編者按：下面這篇文章是對我刊去年11月號“年產300噸的土法制硫酸車間設備和操作”一文的意見。我們非常歡迎這類文章。它有助於學術研究與提高。希望讀者同志多多來稿，展開學術討論。

# 关于土法生产硫酸的几个問題

## ——对“年產300噸的土法制硫酸車間設備和操作” 一文中几个問題的商榷——

图 3

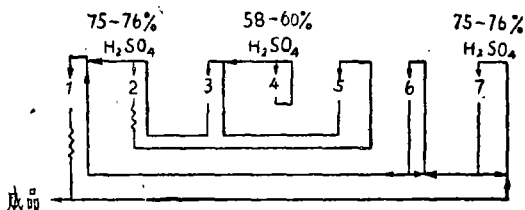
(5) 属于炉气  $SO_2$  浓度过低者:——单位产量气体体积增加,同上述道理硝酸消耗量也就增加。把  $SO_2$  反应后移,NO 的氧化和改善吸收操作综合地加以解决的办法是在有填料的氧化塔中自身循环以稀硫酸,借在塔上加水的办法维持循环酸浓度为 58~60%。它的优点是使  $SO_2$  完全在这个塔内最终转化成  $H_2SO_4$ 。同时循环酸中水份蒸发到气体中时气体温度被降低而使 NO 的氧化速度增加。由于气体的温度降低在后部吸收塔的吸收区也是有利的(见图 3)

本文最后介绍的这个流程(图3)可能不是最理想的,有待人家指正。
